DĖL „KAUNO TVIRTOVĖS 4-OJO FORTO UŽNUGARIO KAREIVINIŲ STATINIO, PLYTINĖS G. 15, KAUNE, FASADŲ TVARKYBOS (AVARIJOS GRĖSMĖS PAŠALINIMO, KONSERVAVIMO, RESTAURAVIMO, REMONTO) DARBŲ SUPAPRASTINTO PIRKIMO ATVIRO KONKURSO BŪDU

Vadovaujantis Kauno tvirtovės 4-ojo forto užnugario kareivinių statinio, Plytinės g. 15, Kaune, fasadų tvarkybos (avarijos grėsmės pašalinimo, konservavimo, restauravimo, remonto) darbų supaprastinto pirkimo atviro konkurso bendrųjų sąlygų 5.2 punktu, atsakome į tiekėjų pateiktus klausimus (kalba netaisyta):

Pogrindžio ventiliacijos kanalų grotelių schema
Visos angos yra skirtingo dydžio, todėl grotelės turi būti gaminamos pagal angų gabaritų
Dažoma juodais matiniais laukui skirtais metalo dažais

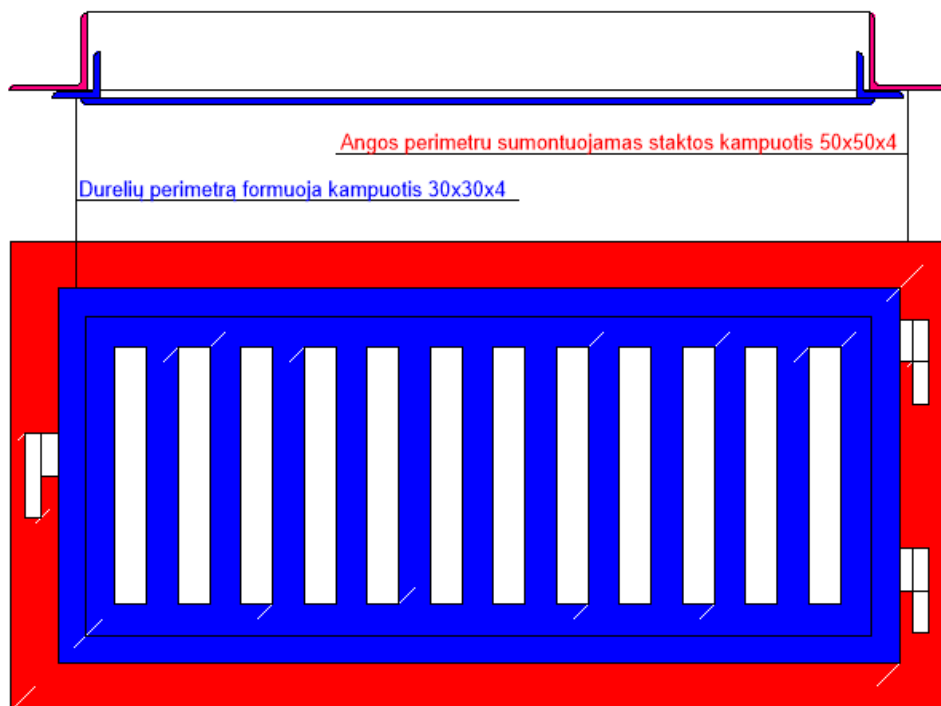
4. Klausimas. Pogrindžio ventiliacijos kanalų užsandarinamas metalinėmis ažūrinėmis grotelėmis metaliniuose rėmuose. Prašome pateikti ažūrinių grotelių brėžinį (ar eskizą) bei medžiagų technines charakteristikas.

4. Atsakymas. Grotelės gaminamos iš plieno kampuočių ir lygaus plieno lakšto. Storis 3-4 mm. Suvirintas gaminys nušveičiamas, padengiamas rūdžių surišėju, nuvalomas ir dažomas juodais matiniais dažais.
